三亚无忧·海棠序项目建设工程设计变更方案

SANYA WUYOU · HAITANG SEQUENCE PLANNING AND DESIGN PROPOSAL

2#办公楼调整前后对比图纸（标准层）

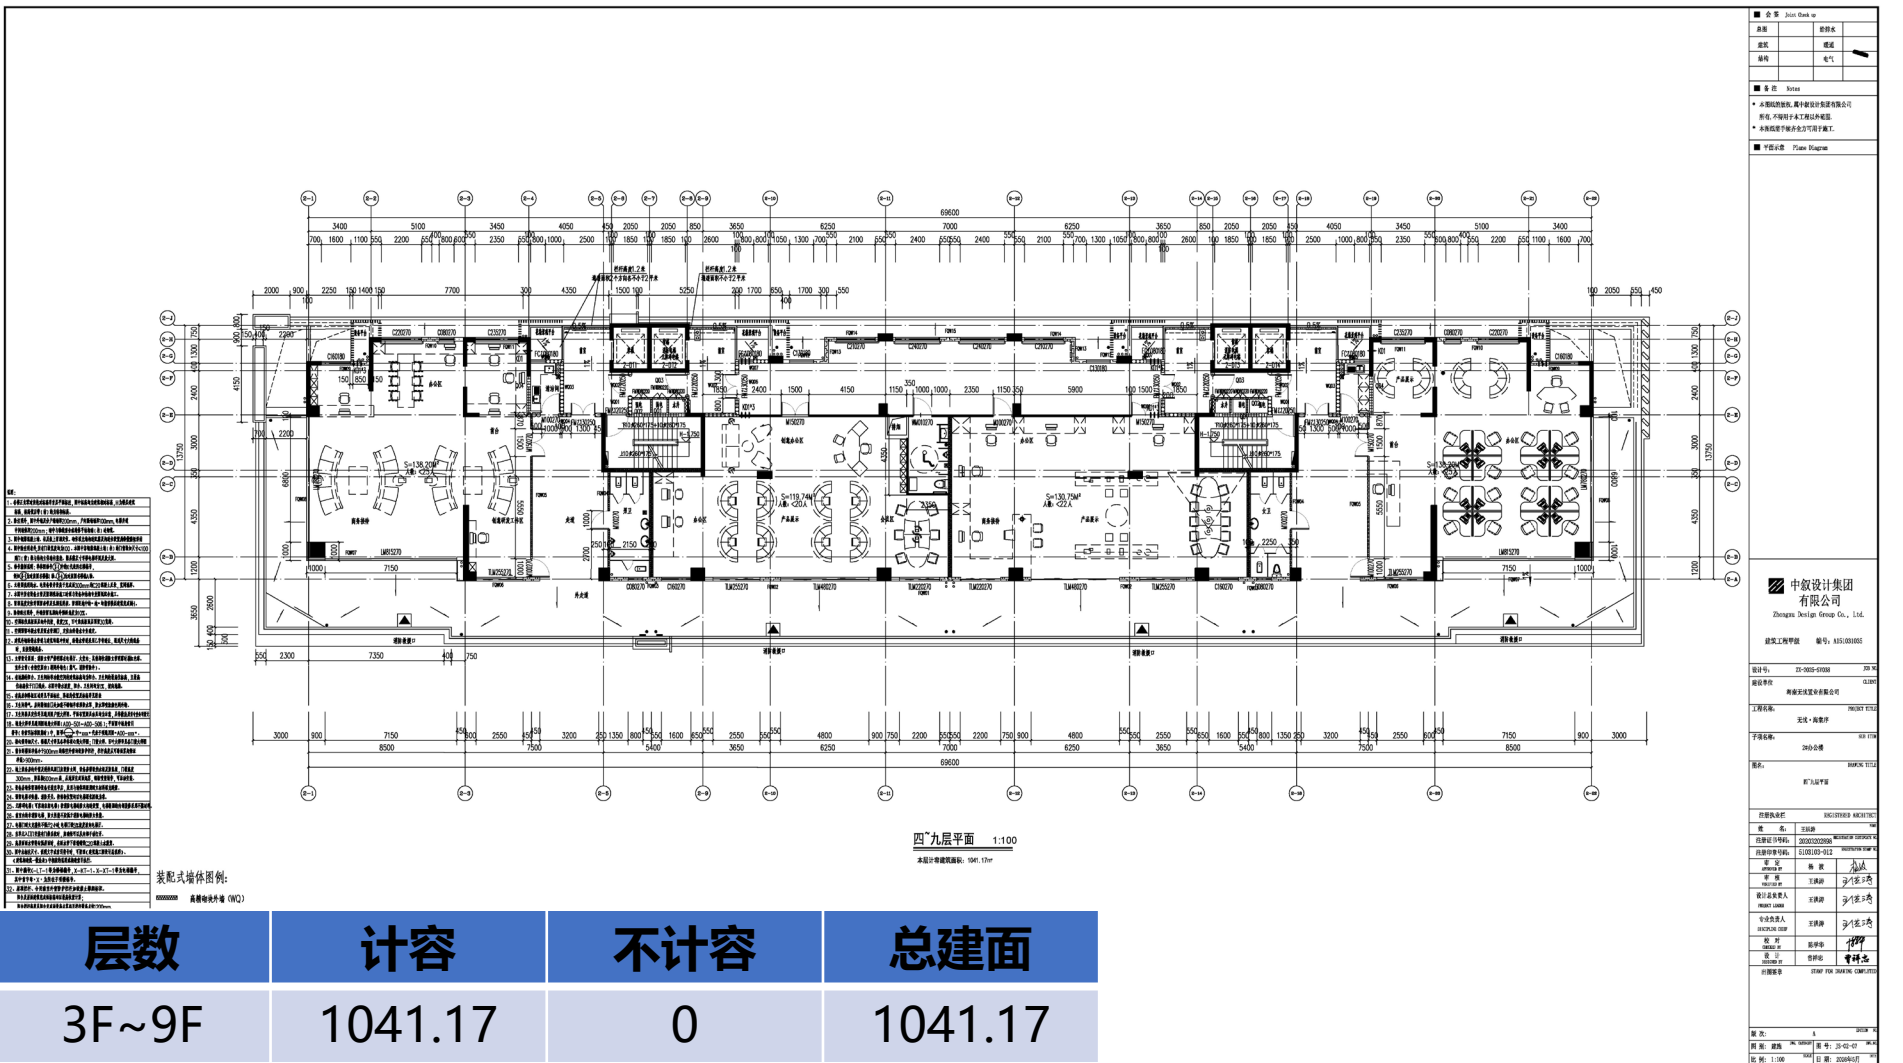
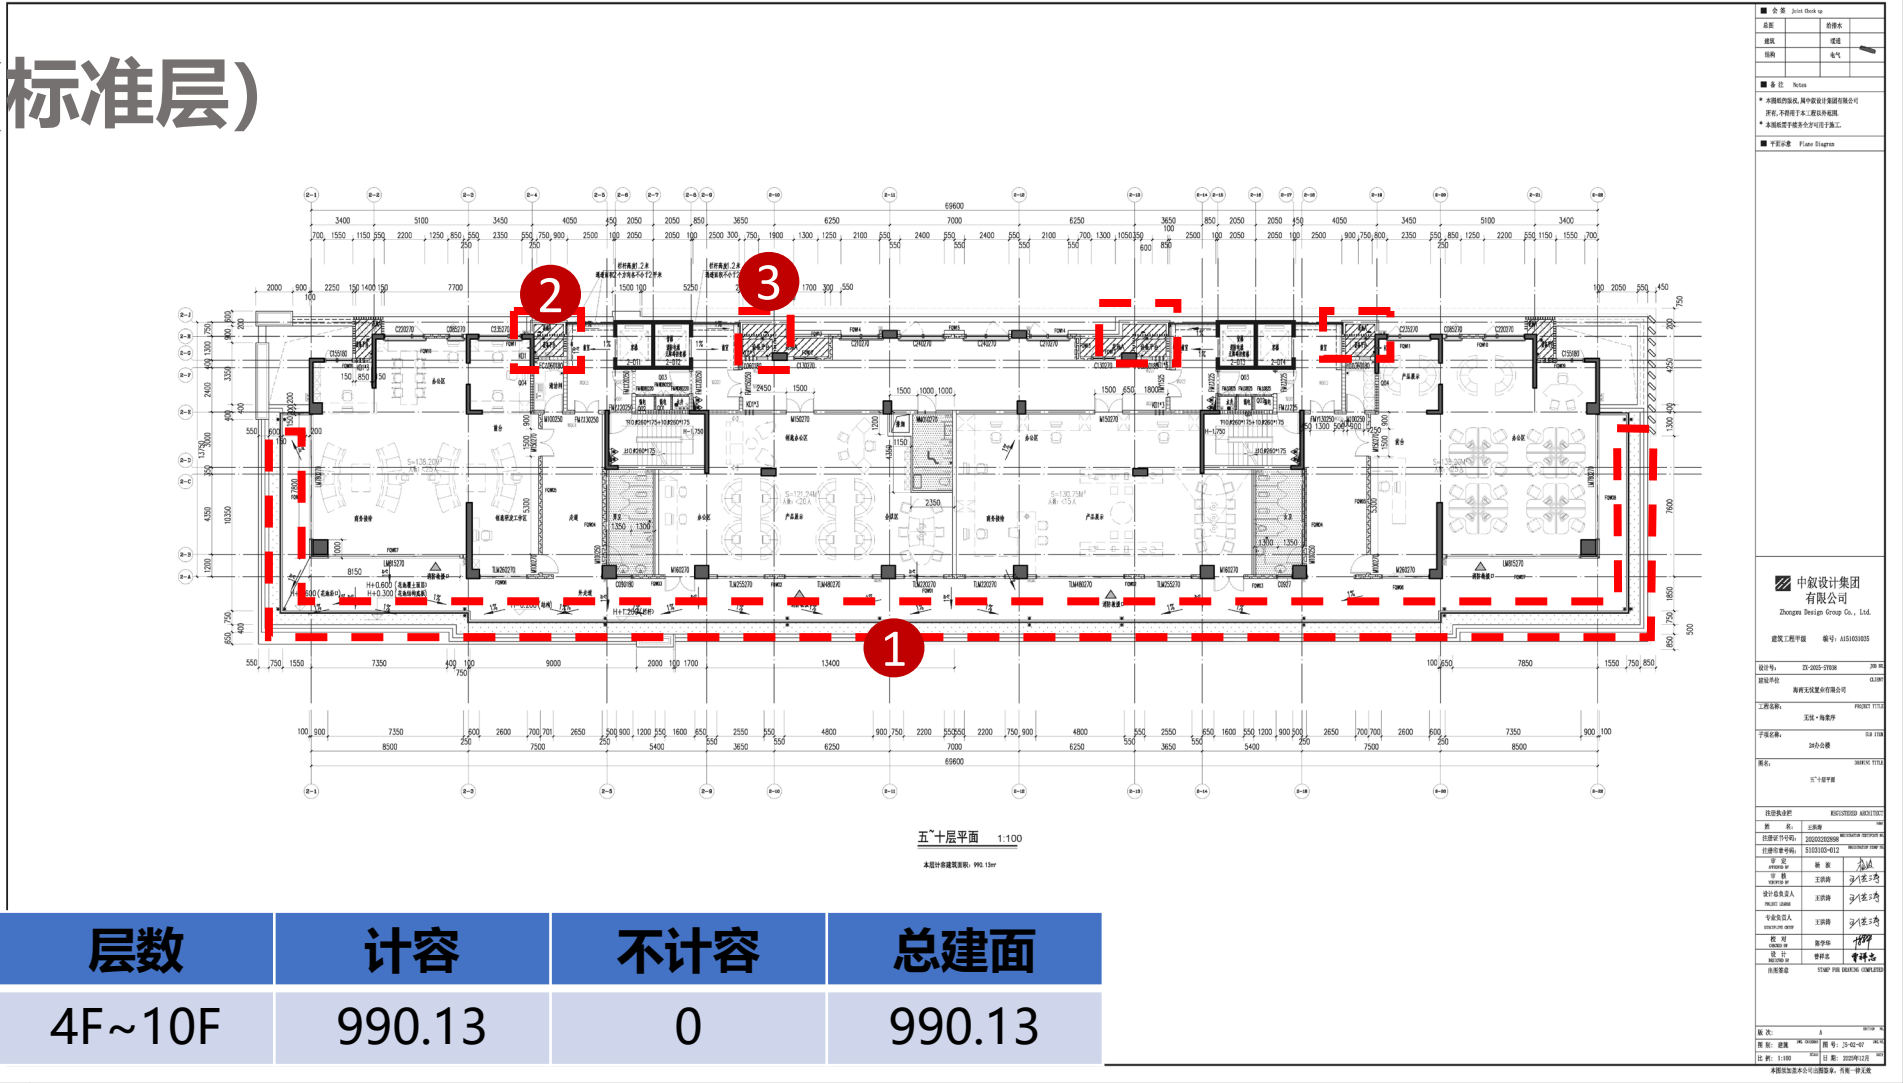
- (1) 提升整体外立面效果，花池后期维护成本高，养护不佳影响建筑立面品质，本次取消花池，优化外廊尺寸；
- (2) 经空调负荷计算可取消此处设备平台，此处取消设备平台及花池，优化外廊尺寸；（右侧余同）
- (3) 此处取消花池，优化外廊尺寸，调整设备平台位置至外侧；（右侧余同）

2#办公楼调整前后对比图纸（顶层）

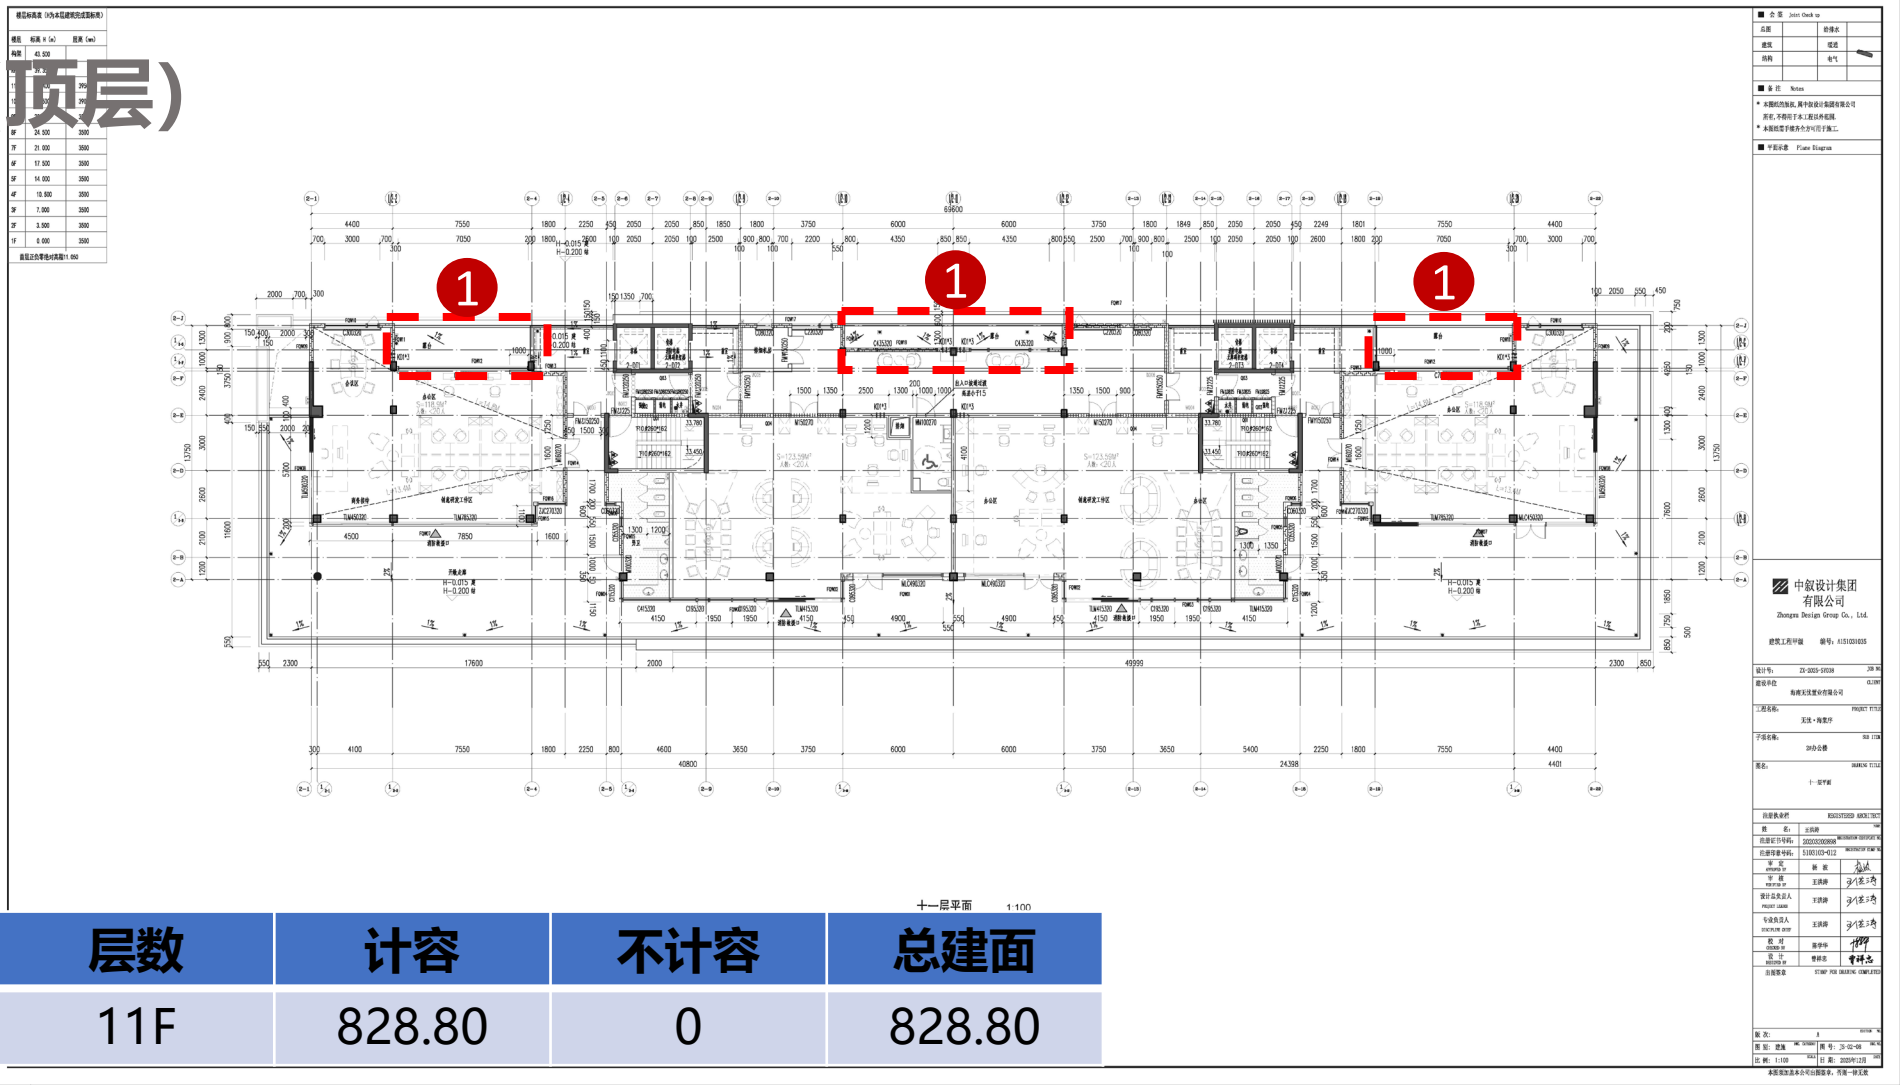
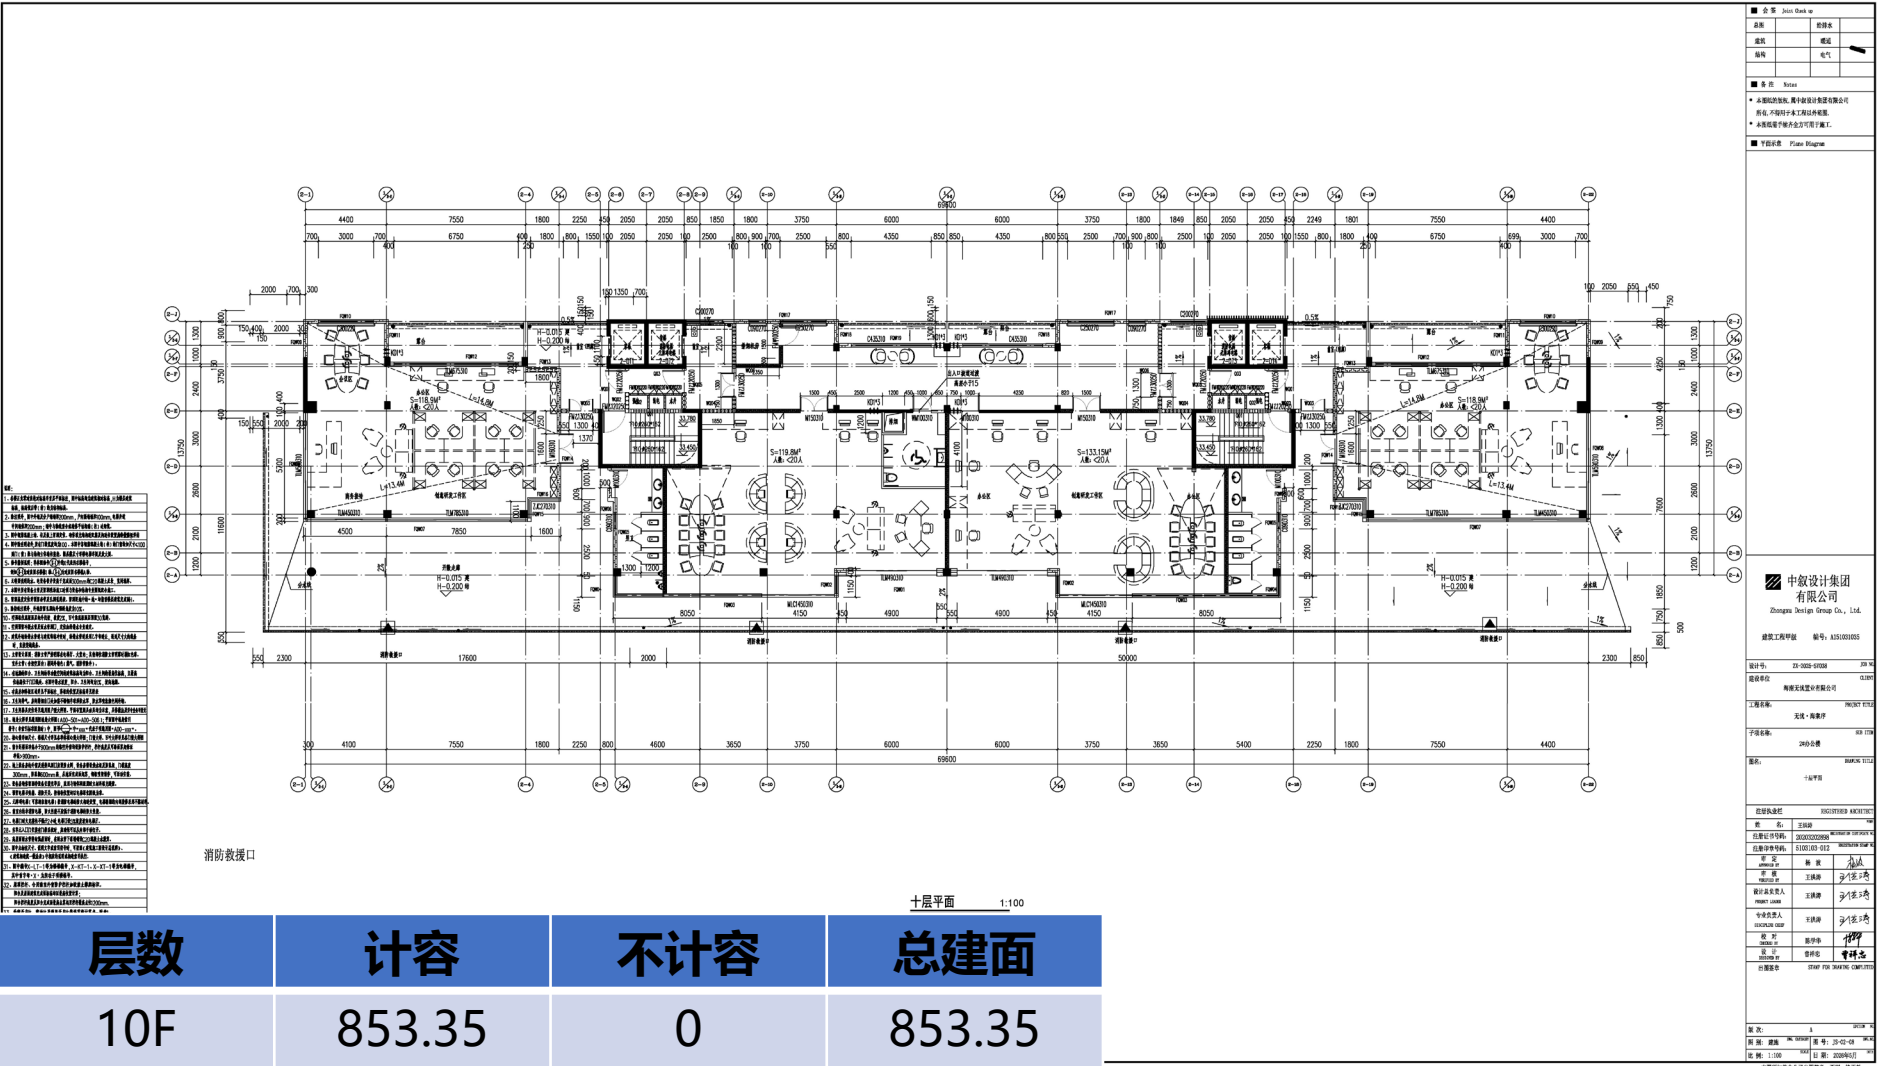
(1) 此处露台上方仅为上空格栅，在风雨天气不利于对雨水进行阻隔，存在安全隐患，本次上方增加屋面盖板，相应增加面积计算，本层建筑面积由828.80平方米调整为853.35平方米；

3#办公楼调整前后对比图纸（首层）

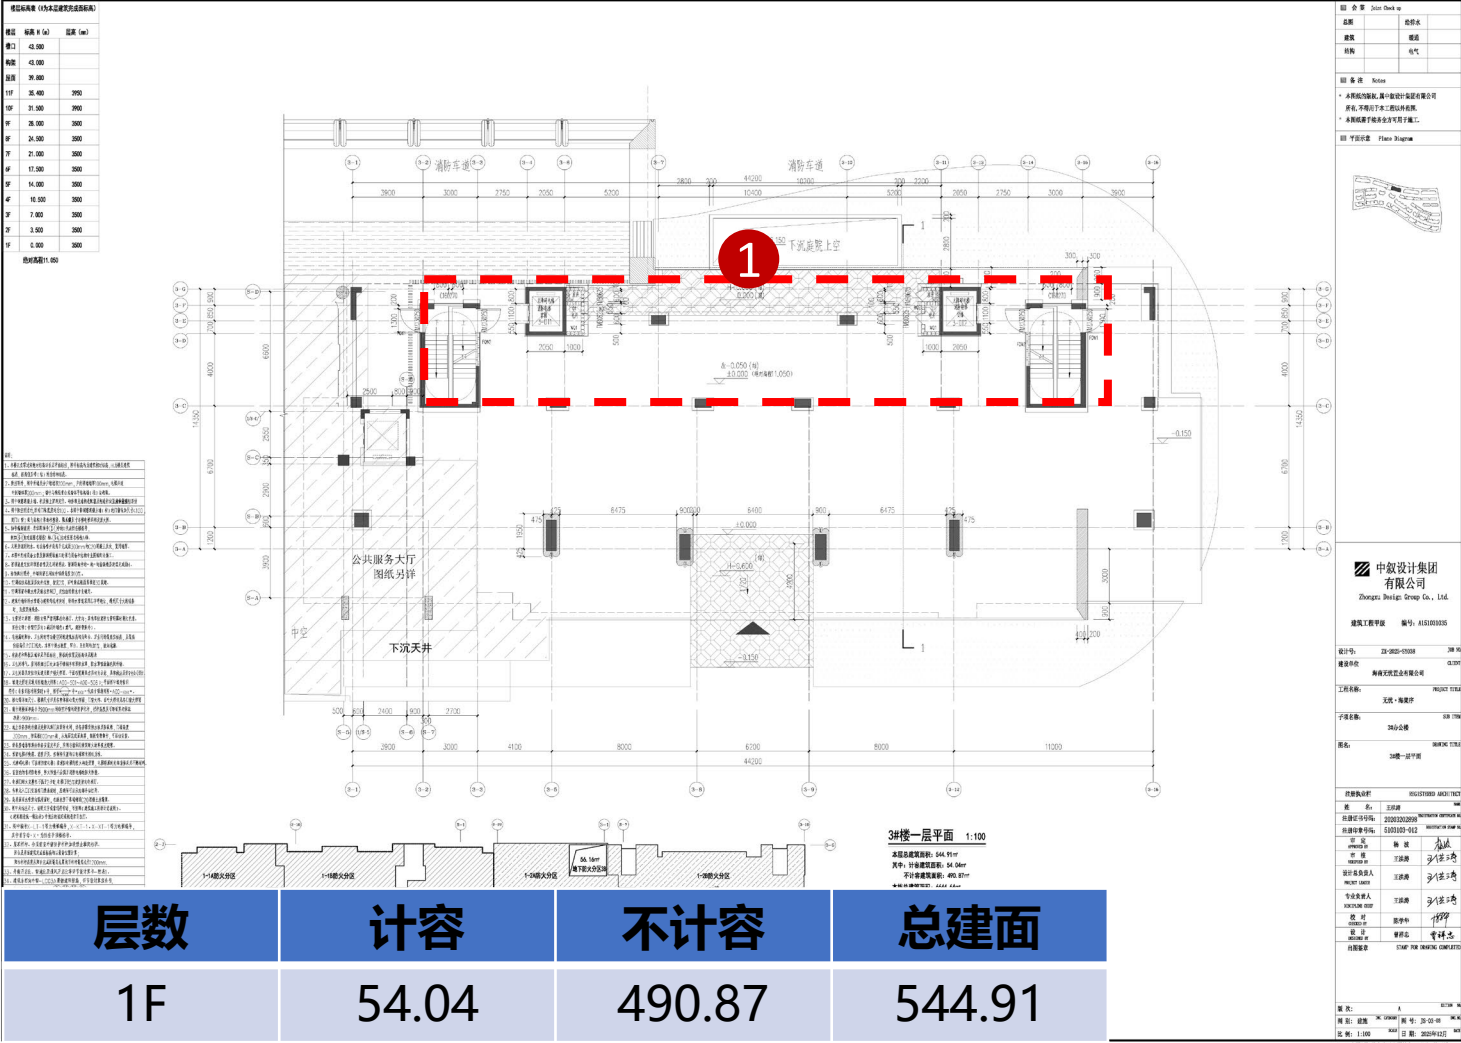
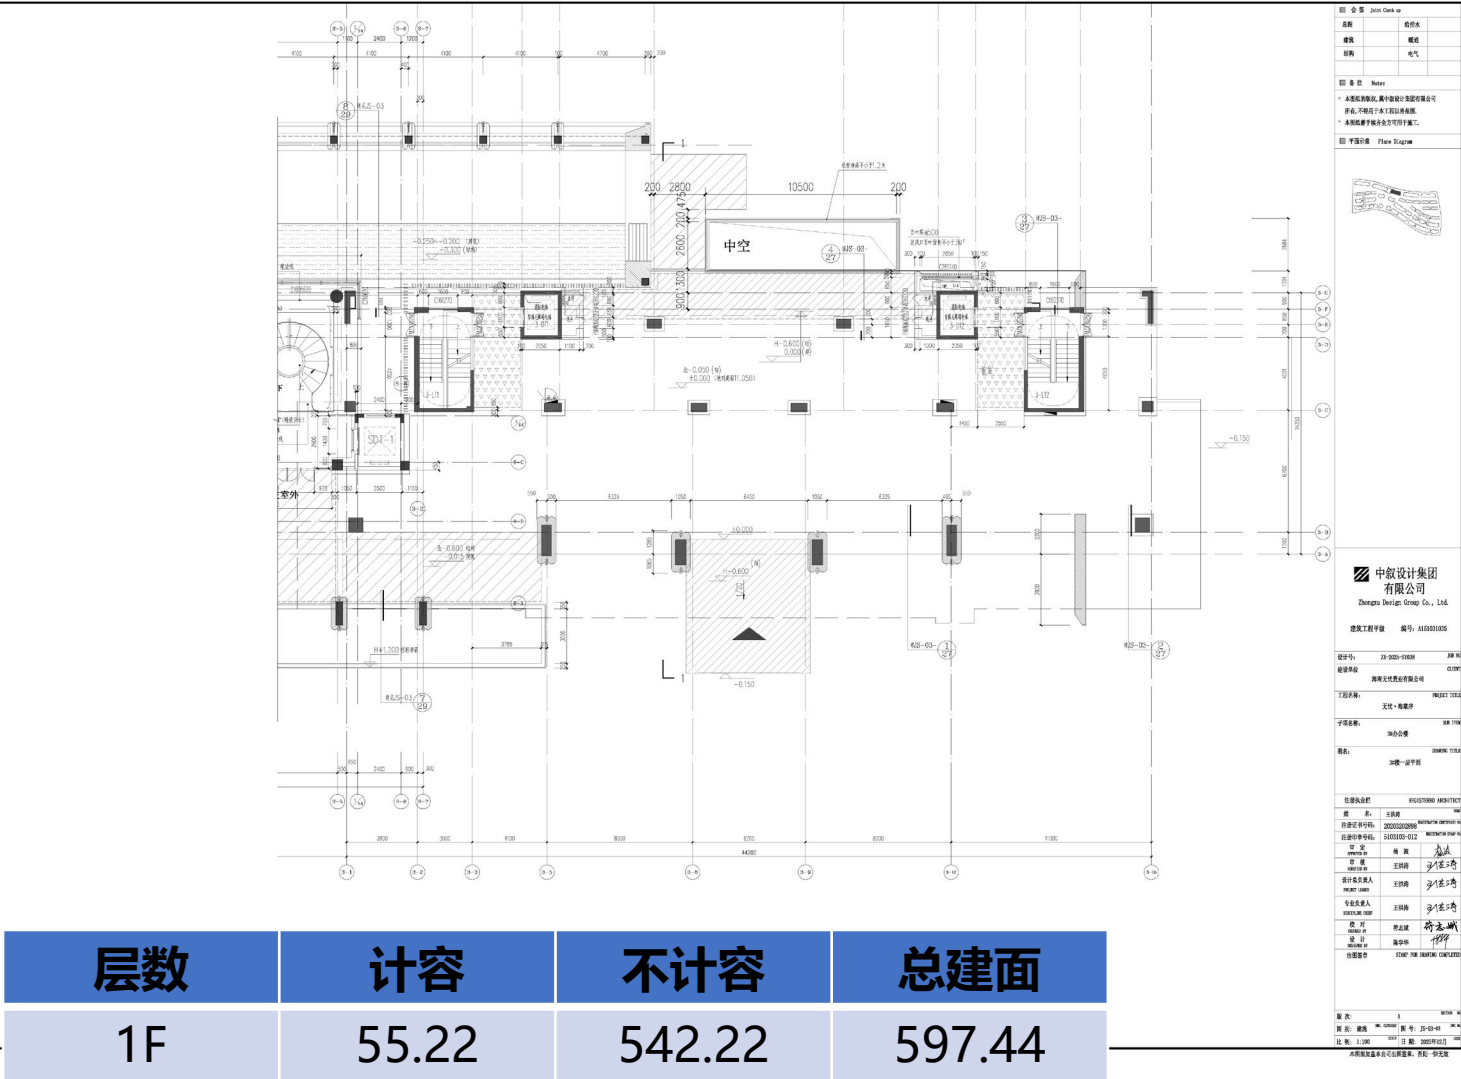
(1) 首层核心筒墙体增厚，架空层计算边界调整；

首层核心筒墙体增厚，首层计容面积由54.04平方米调整为55.22平方米，增加1.18平方米。不计容面积（架空层）由490.87平方米调整为542.22平方米，增加51.35平方米。总建筑面积由544.91平方米调整为597.44平方米。
